福島第一原子力発電所 特定原子力施設に係る実施計画変更比較表（第Ⅱ章 2.11 使用済燃料プールからの燃料取り出し設備）

変更前	変更後	変更理由
<p>2.11 使用済燃料プールからの燃料取り出し設備</p> <p>2.11.1 基本設計</p> <p>(中略)</p> <p>2.11.1.2 要求される機能</p> <p>(1) 燃料取扱設備</p> <p>燃料取扱設備は、二重のワイヤなどにより落下防止を図る他、駆動源喪失時にも燃料集合体を落下させない設計とする。</p> <p>また、遮へい、臨界防止を考慮した設計とする。</p> <p>(2) 構内用輸送容器</p> <p>構内用輸送容器は、除熱、密封、遮へい、臨界防止を考慮した設計とする。また、破損燃料集合体を収納して輸送する容器については、燃料集合体の破損形態に応じて輸送中に放射性物質の飛散・拡散を防止できる設計とする。</p> <p>(中略)</p> <p>2.11.1.3 設計方針</p> <p>(1) 燃料取扱設備</p> <p>b. 遮へい</p> <p>燃料取扱設備は、使用済燃料プールから構内用輸送容器への燃料集合体の収容操作を、燃料の遮へいに必要な水深を確保した状態で、水中で行うことができる設計とするか、放射線防護のための適切な遮へいを設けて行う設計とする。</p> <p>(中略)</p> <p>(2) 構内用輸送容器</p> <p>c. 遮へい</p> <p>内部に燃料を入れた場合に放射線障害を防止するため、使用済燃料の放射線を適切に遮へいする設計とする。</p> <p>(中略)</p> <p>2.11.1.4 供用期間中に確認する項目</p> <p>(2) 構内用輸送容器</p> <p>構内用輸送容器は、除熱、密封、遮へい、臨界防止の安全機能が維持されていること。</p> <p>(中略)</p>	<p>2.11 使用済燃料プールからの燃料取り出し設備</p> <p>2.11.1 基本設計</p> <p>(中略)</p> <p>2.11.1.2 要求される機能</p> <p>(1) 燃料取扱設備</p> <p>燃料取扱設備は、二重のワイヤなどにより落下防止を図る他、駆動源喪失時にも燃料集合体を落下させない設計とする。</p> <p>また、遮蔽、臨界防止を考慮した設計とする。</p> <p>(2) 構内用輸送容器</p> <p>構内用輸送容器は、除熱、密封、遮蔽、臨界防止を考慮した設計とする。また、破損燃料集合体を収納して輸送する容器については、燃料集合体の破損形態に応じて輸送中に放射性物質の飛散・拡散を防止できる設計とする。</p> <p>(中略)</p> <p>2.11.1.3 設計方針</p> <p>(1) 燃料取扱設備</p> <p>b. 遮蔽</p> <p>燃料取扱設備は、使

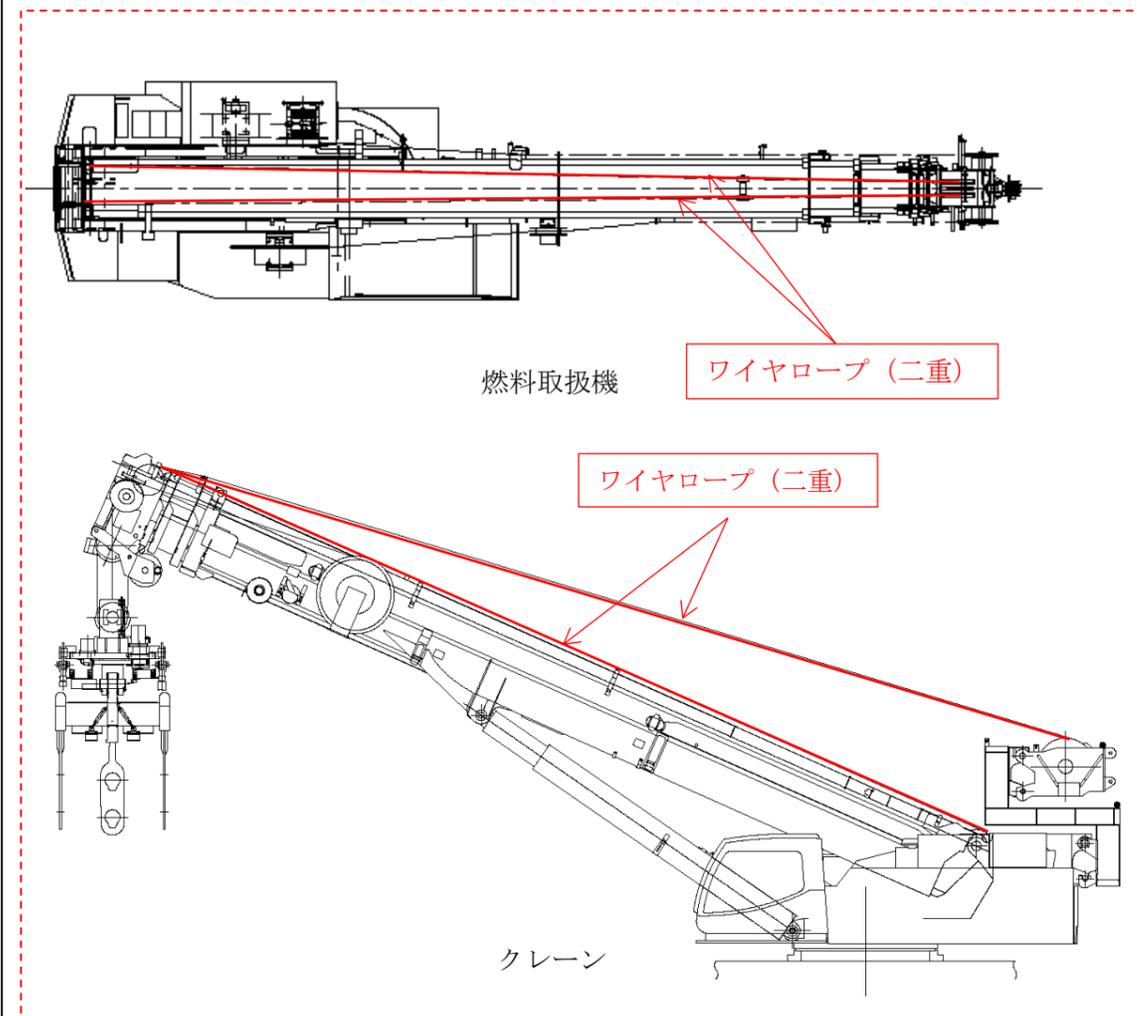
2号機燃料取扱設備設置に伴い追記

燃料取扱機及びクレーンの巻上装置は、ワイヤロープを二重化し、万一ワイヤロープが1本切断したとしても落下を防止できる設計としている。

変更前	変更後	変更理由
<p>(現行記載なし)</p>	 <p>図-1 燃料取扱設備 外形図</p>	<p>2号機燃料取扱設備設置に伴い追記</p>

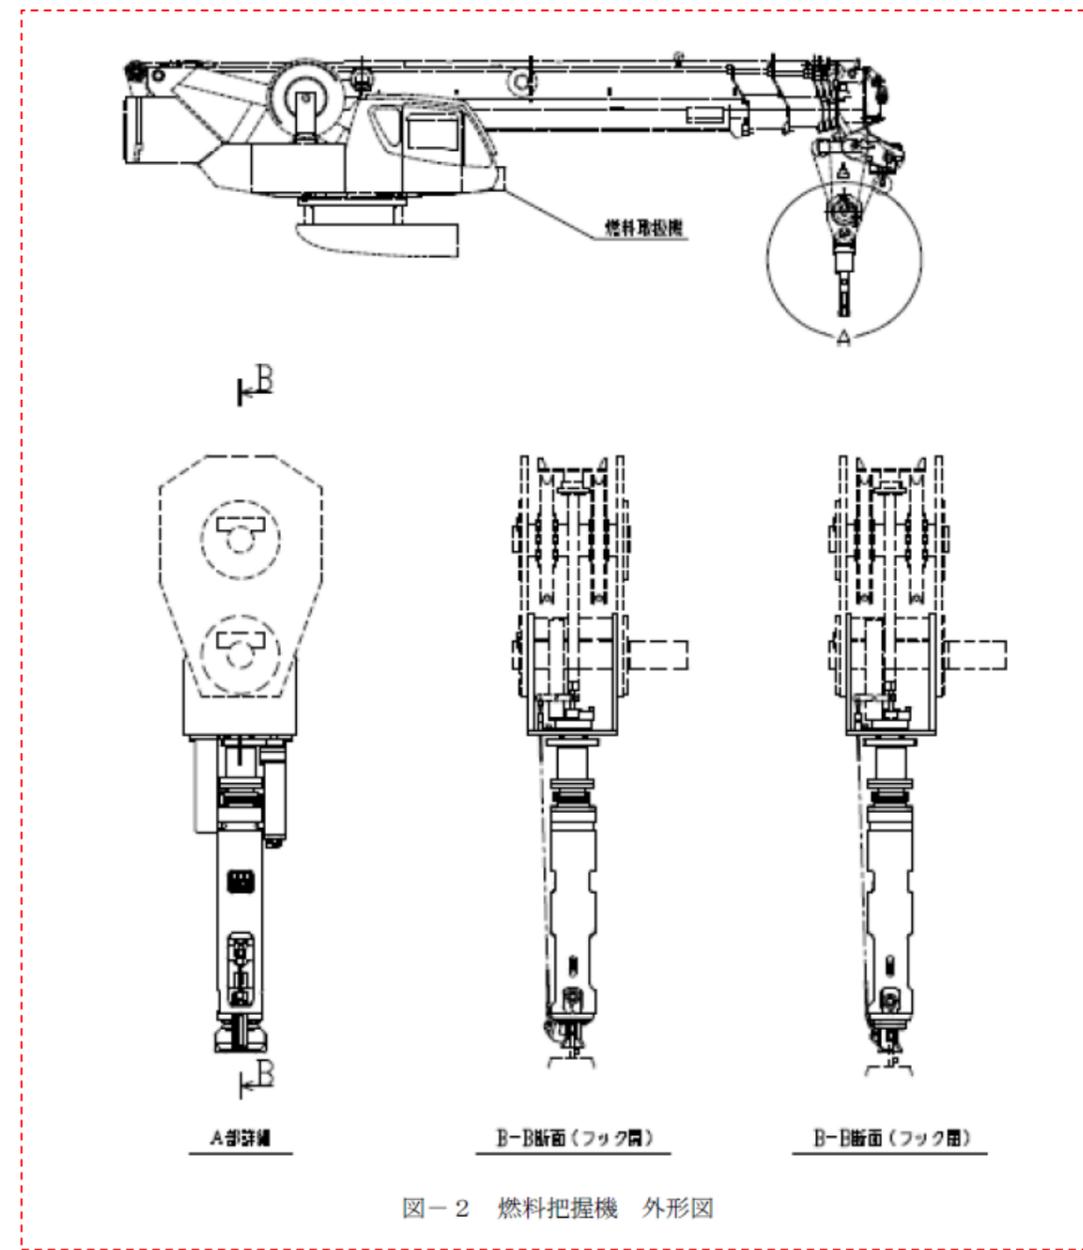
2号機燃料取扱設備設置に伴い追記

図-2 燃料把握機 外形図

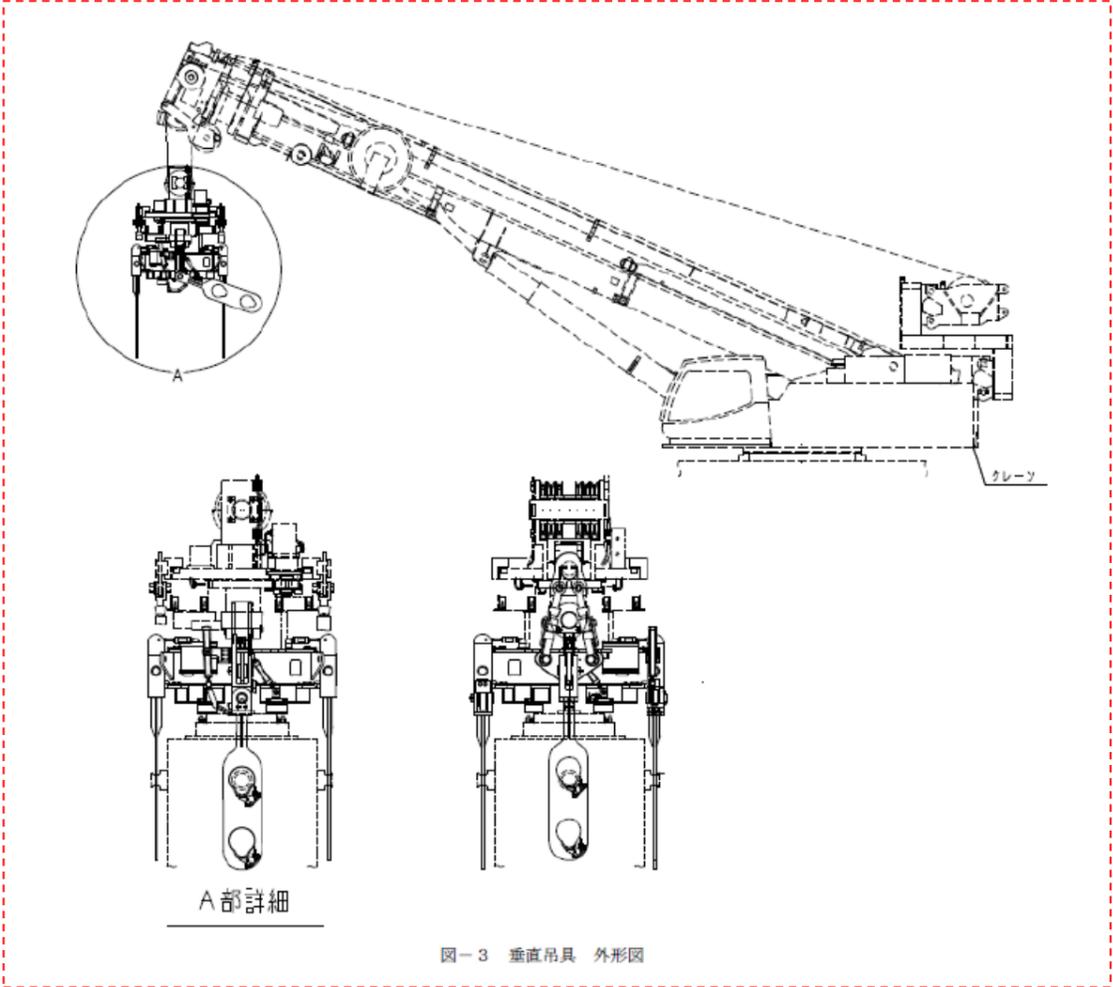
変更前	変更後	変更理由
<p>(現行記載なし)</p>	 <p>図-3 垂直吊具 外形図</p>	<p>2号機燃料取扱設備設置に伴い追記</p>

図 4.3-2 地震応答解析モデル

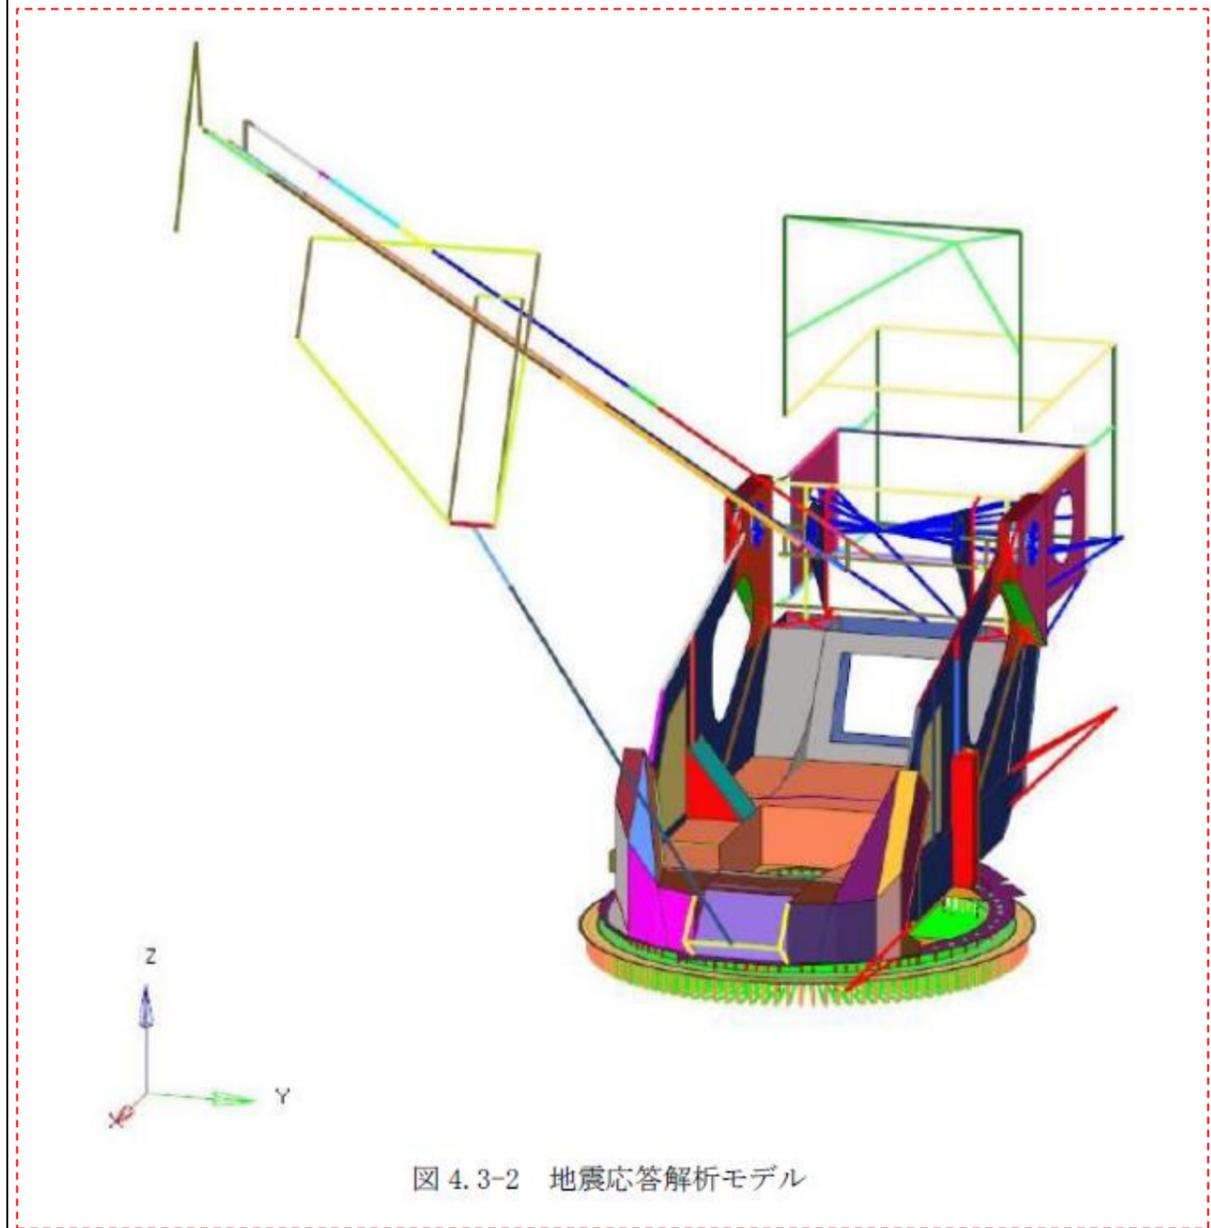
解析モデルは、旋回輪軸受取付ボルトを取り合い点として、旋回体と走行台車に分割して評価する。旋回体の地震応答解析モデルを図4.3-2に示す。旋回体はビームとシェルでモデル化し、旋回輪軸受取付ボルトを拘束点とする。走行台車はH型又は箱型断面を有するフレームにて構成し、旋回体からの反力を考慮するものとする。

2号機燃料取扱設備設置に伴い追記

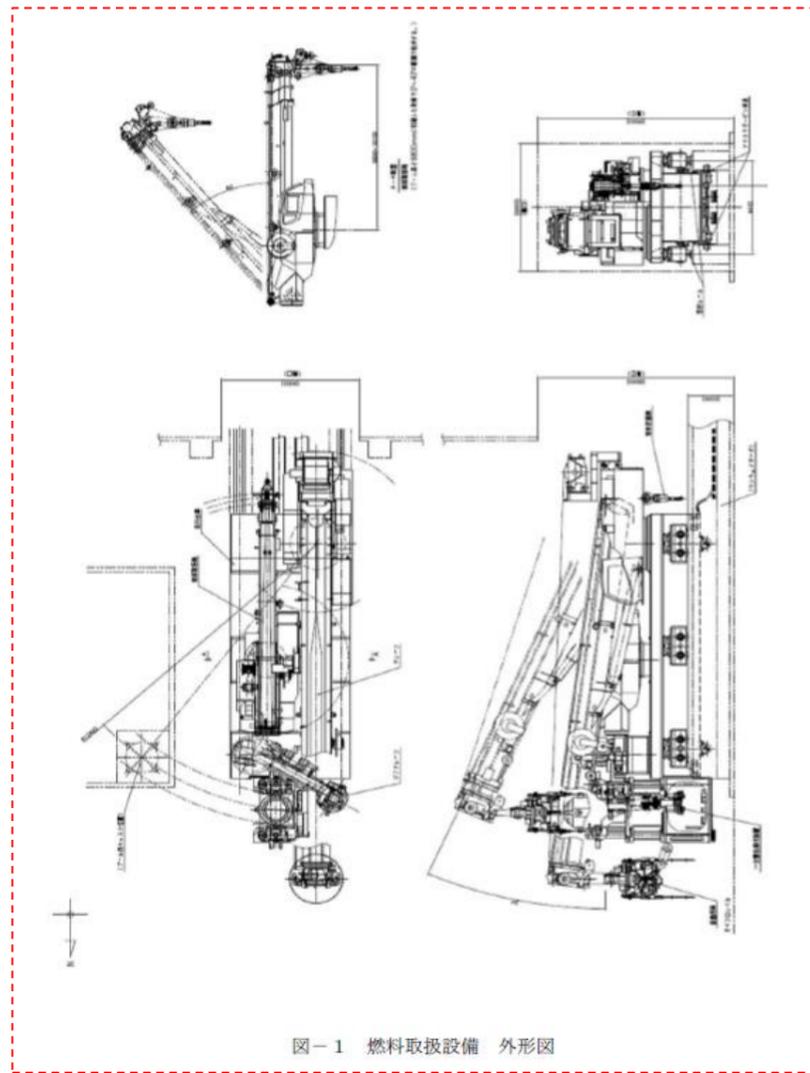
変更前	変更後	変更理由																							
<p>(中略)</p> <p>(現行記載なし)</p>	<p>(中略)</p> <p style="text-align: right;"><u>添付資料-4-1 別添-3</u></p> <p style="text-align: center;"><u>2号機燃料取扱設備の耐震性に係る確認事項</u></p> <p><u>2号機燃料取扱設備の耐震性に係る主要な確認事項を表-1に示す。また、燃料取扱設備の外形図を図-1に、燃料取扱設備主要部材一覧を表-2に示す。</u></p> <p style="text-align: center;"><u>表-1 2号機燃料取扱設備の耐震性に係る確認事項</u></p>

2号機燃料取扱設備設置に伴い追記
